**MINISTERIO DE VIVIENDA, CIUDAD Y
TERRITORIO**

DECRETO NÚMERO 0340,

“Por el cual se modifica parcialmente el Reglamento de Construcciones Sismo Resistentes NSR-10”.

ANEXO TÉCNICO

Figura A.6.5-1 — Medición de la separación sísmica (vista en elevación)

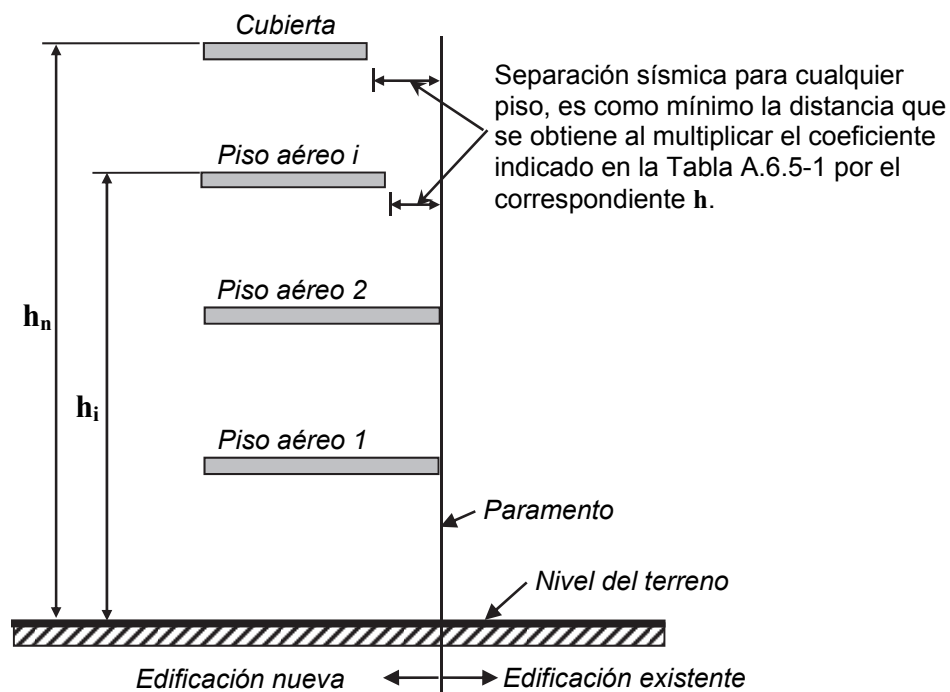
La Figura A.6.5-1 debe quedar así:

- Las edificaciones con uno o dos pisos aéreos en la colindancia no requieren separación sísmica (véase también la Tabla A.6.5-1). Esto aplica para el caso de edificaciones de plataforma y torre, donde la plataforma en la colindancia no tiene más de dos o tres pisos y la fachada de la torre a partir del tercer piso, o el cuarto piso cuando lo permita la Tabla A.6.5-1, está separada de la colindancia en una distancia mayor o igual a la exigida por esta sección A.6.5.2.3. Véase la Figura A.6.5-1.
